ESTUDIO DE IMPACTO AMBIENTAL

Proyecto: “ARENERA CENTRAL”

“SEGUNDA ACLARACIÓN”

Promotor:
“MOVITERRA PENONOMÉ, S.A.”

Imagen #1. Punto de Extracción de agua

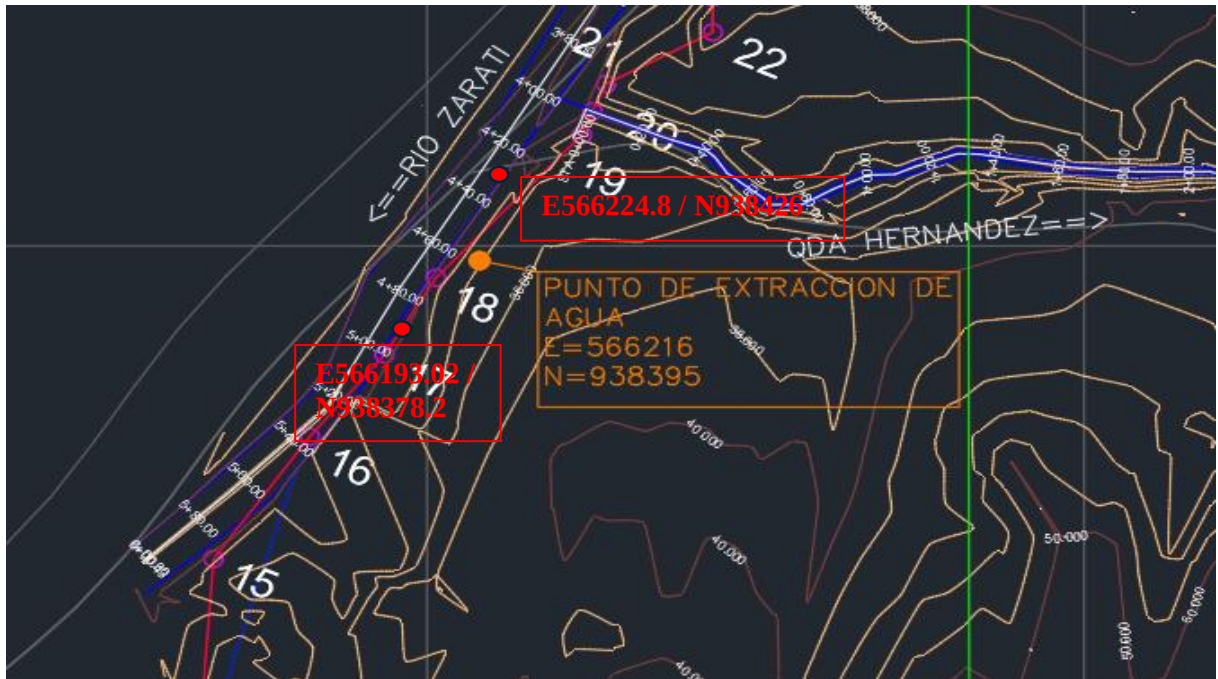
1. En la pregunta 1 de la primera nota aclaratoria donde se solicita al promotor: "...que amplie la información sobre la obra que se va a realizar en el sitio de toma en el río Zaratí, indique sus coordenadas, describa los impactos y medidas específicas que implementara durante la construcción de la toma." El promotor señala lo siguiente: ... "La succión del agua se hará con la instalación de las Válvulas de Helbert con canastilla metálica, las cuales son seguras y eficientes, y no requieren hacer modificaciones significativas en el cauce del río, solo un dragado de aproximadamente 2 metros para permitir que la corriente pase con normalidad.
... " adicional se identifican los siguientes impactos: "...• Aporte de! sedimento al río • Alteración de la tranquilidad de la fauna acuática • Afectación del habita. De la fauna acuática.
... " y se proponen las siguientes medidas: "Se procuraría trabajar con rapidez y eficiencia el dragado. • Verificar previamente que no haya especies en el sitio del dragado • Trabajar solo en el sitio indicado para el dragado • Mantener supervisión de las actividades. • Capacitar al personal sobre el cuidado de la fauna que se encuentre en el área al momento del realizar la actividad". por lo que en atención a la obra a realizar en el sitio y las medidas de mitigación a aplicar se solicita:

a. Ampliar la descripción de las actividades a realizar en la fuente hídrica para la toma de agua en el río Zaratí y establecer si la misma será realizada una sola vez o mantendrá una frecuencia de intervención (dragado).

R. La fuente hídrica será manejada de la siguiente manera:

- Ubicación del Punto de Extracción E566203 / N938407
- El equipo para la succión comprenderá de un tubo de metal de 6", en su extremo debe tendrá una válvula de Helbert con canastilla metálica, para la seguridad de cualquier animal o vegetal entren por la succión.
- La frecuencia de dragado se realizará dos o tres veces al año como máximo, dependerá de la cantidad de veces que haya crecidas significativas del río Zaratí, cada vez que haya crecidas significativas esto trae sedimentos, material vegetal y árboles caídos provenientes de río arriba.
- El dragado se realizaría a partir de la misma posición o ubicación de la succión río arriba, no mayor a 30 metros E566224.8 / N938426 y no mayor a 30 metros hacia abajo E566193.02 / N978378.2. Ver imagen siguiente.

Imagen #2. Esquema de distribución del área en la Etapa 1.

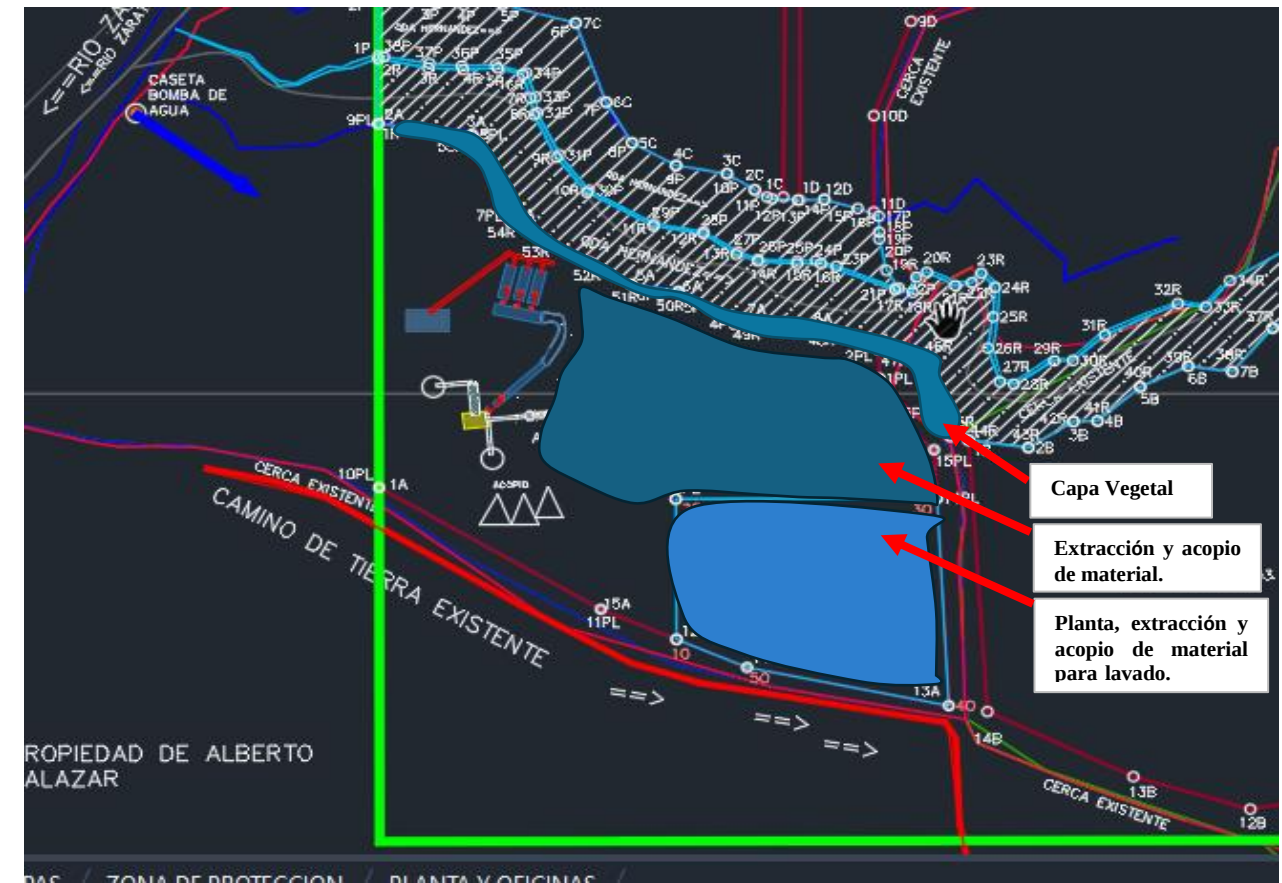
- a. *Aclarar la metodología que se utilizara en la etapa 1, para extraer la arena considerando que el sitio se ubica dentro del área de planta y sitio de oficinas.*

- a. Ajustar los componentes que están afuera del polígono de concesión de minerales no metálicos, propuestos, para que estén dentro de los límites de dicha zona, según lo estipulado en el Código de Recursos Minerales.**

R. La etapa #1, cuenta con 7has + 8,192 m², y de esta cantidad el área de oficina que se va a ocupar es de 1 Has + 9,208 m², eso nos da una diferencia más o menos de 5 Has + 2,984 m², cantidad suficiente de área para trabajar adecuadamente en el manejo del material para el proceso, apertura de las tinas de sedimentación y lago, además de:

- Retirar la capa vegetal (acopiar como barrera de protección a lo largo de la quebrada
- Nivelar en algunos puntos del terreno
- Extraer material para el lavado de arena continental, en donde se van a tener las tinas de sedimentación.
- Mantener el material acopiado en los perímetros de donde se va a instalar la planta de lavado, para su posterior lavado y venta.
- Extracción de material en el área continua a la planta

R. Tal y como se puede apreciar en la imagen #2 de la página 6, todos los componentes se ubican dentro del polígono de concesión del proyecto. El único componente que queda fuera de la concesión es la caseta de Bomba de agua, la cual posteriormente tendrá su concesión independiente para la extracción de la misma. Coordenadas: E566216 / N938395.

PLANO DE COORDENADAS ZONAS DE PROTECCION

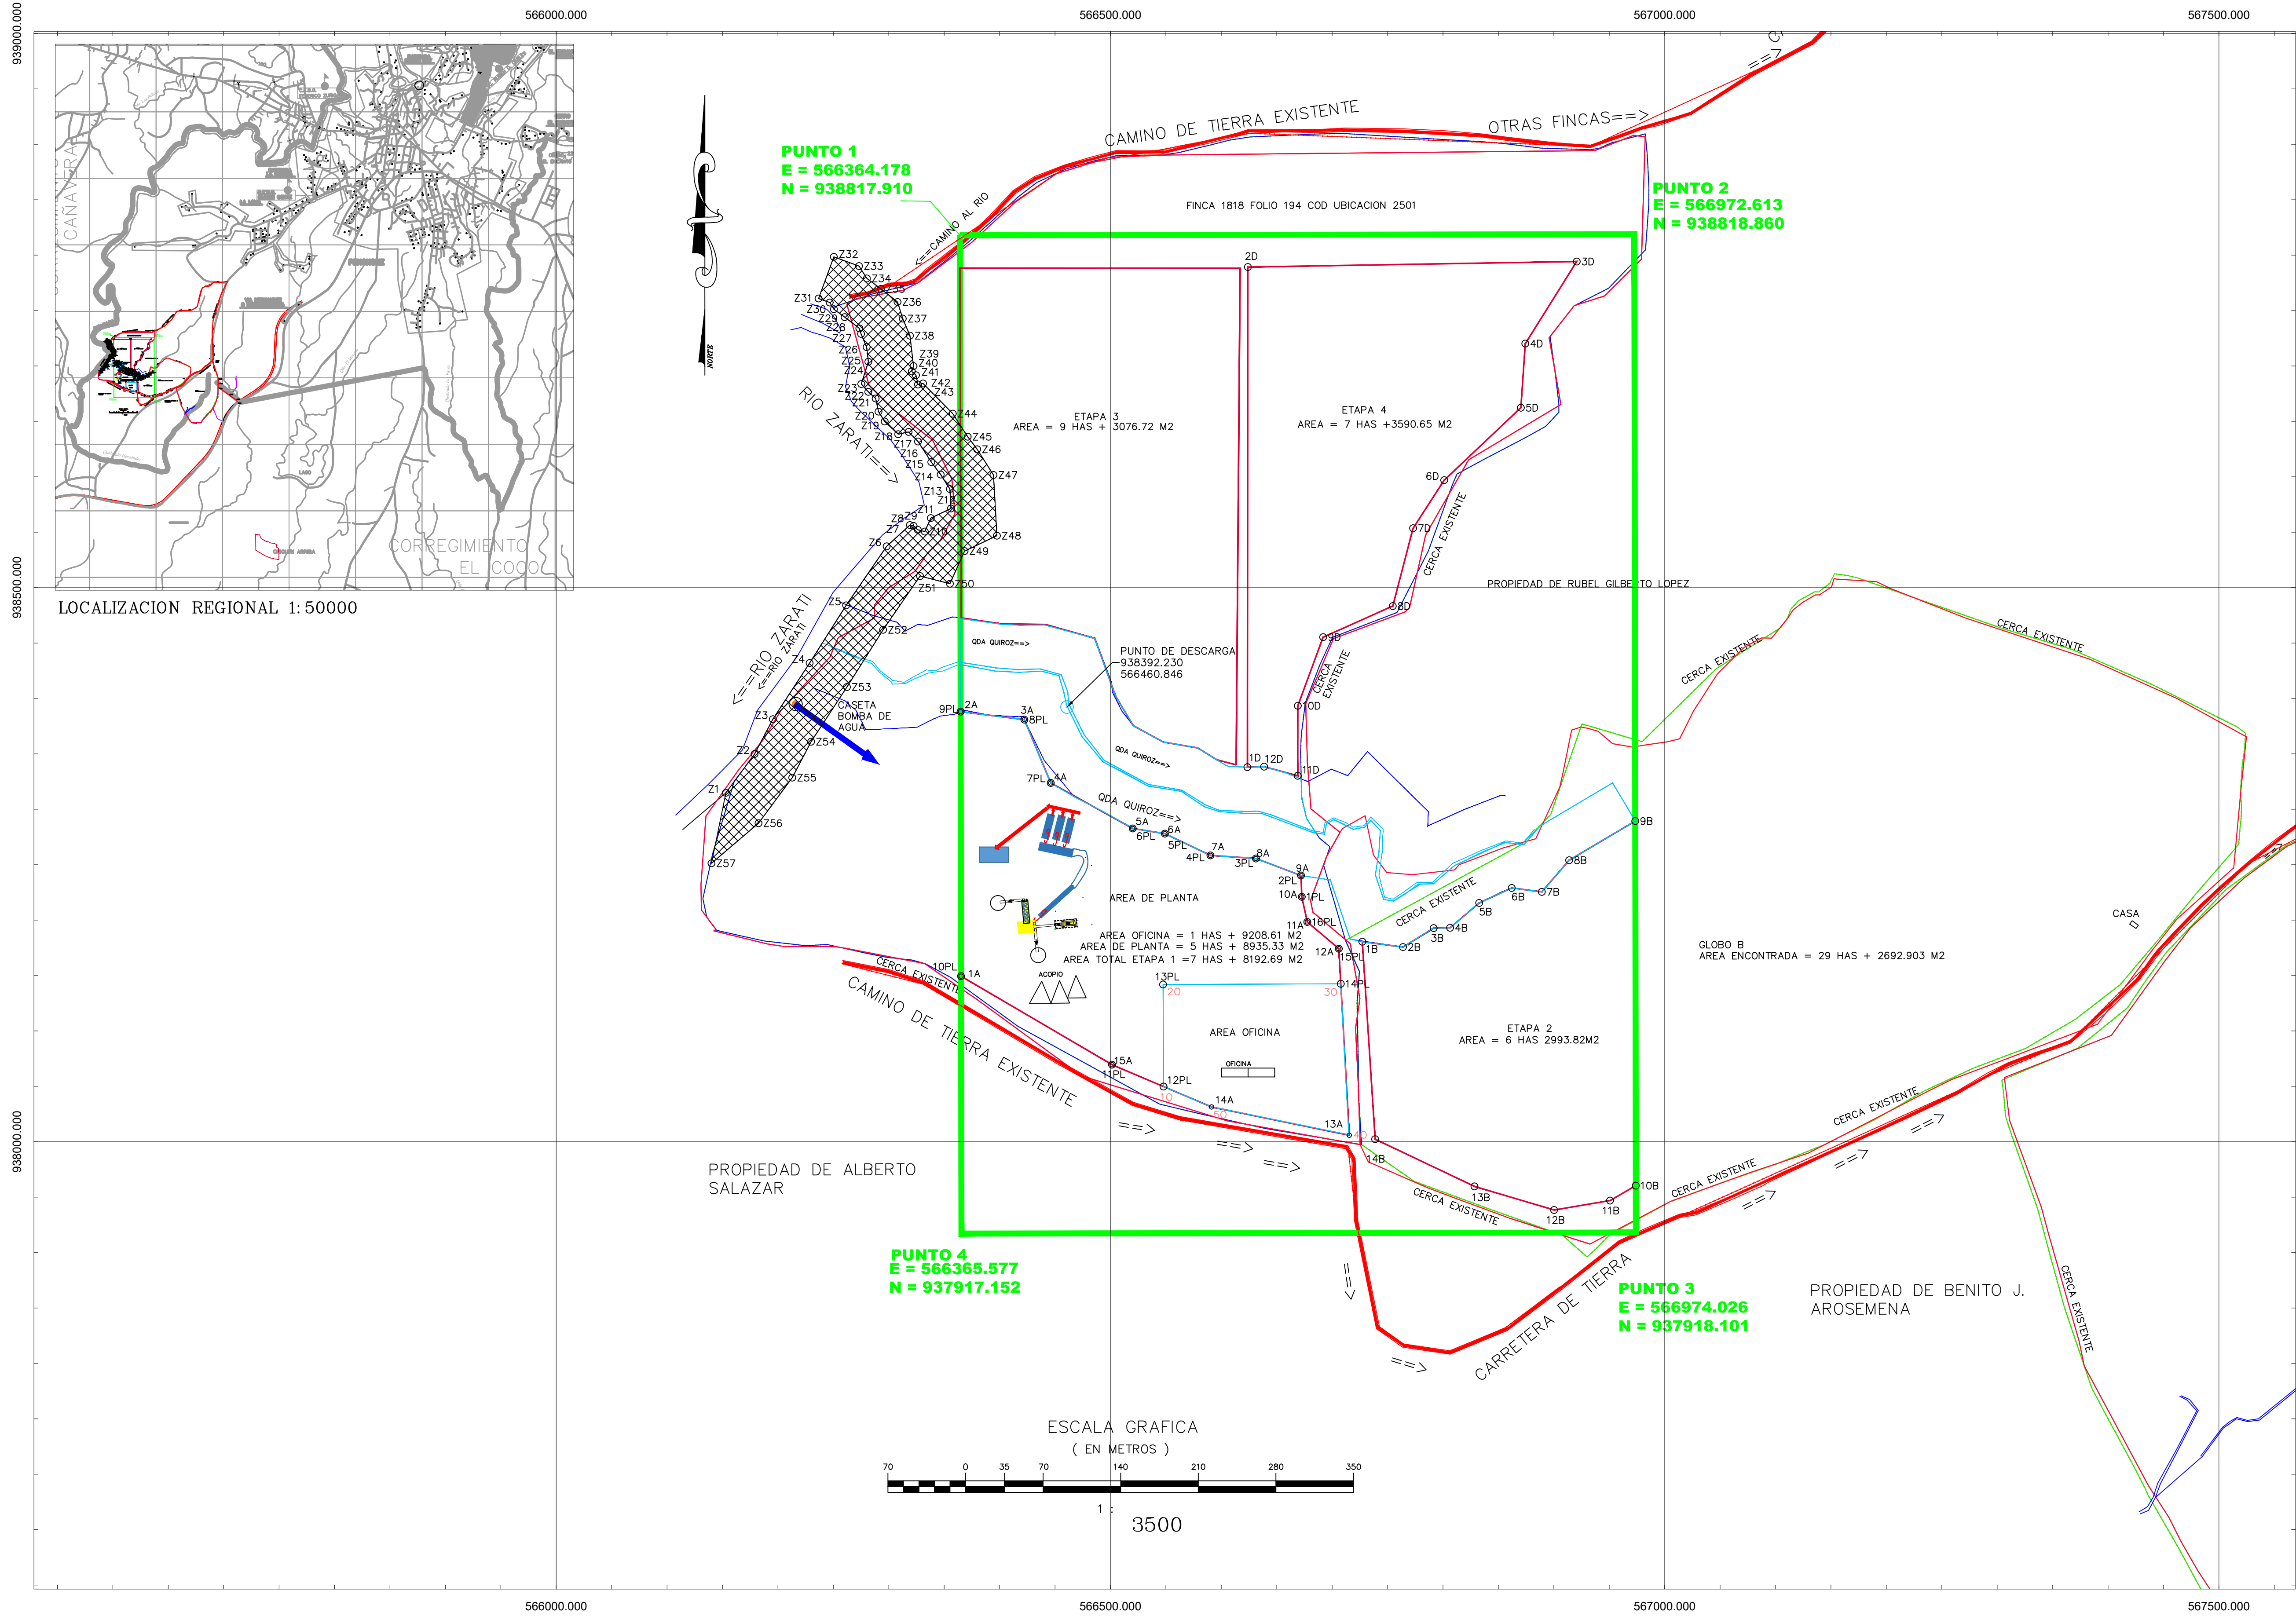
4. En respuesta a la pregunta 7 de la primera información aclaratoria, se aportan las coordenadas de la zona de protección 1 y 2 de la Quebrada Quiroz. No obstante, no se aportan los alineamientos ni la servidumbre de protección del río Zaratí. Por lo antes indicado se reitera:

a. Presentar coordenadas de los alineamientos de las fuentes hídricas (Quebrada Quiroz y Río Zaratí).

a. Presentar coordenadas de la servidumbre de protección del Río Zaratí, en cumplimiento con la Ley Forestal.

R. Seguidamente se presenta el cuadro con las coordenadas de la zona de proyección del río Zaratí

R. En el cuadro N°3, se aprecian las coordenadas del alineamiento del río Zaratí, en las cual, a su vez, se ubica la servidumbre de protección del mismo.
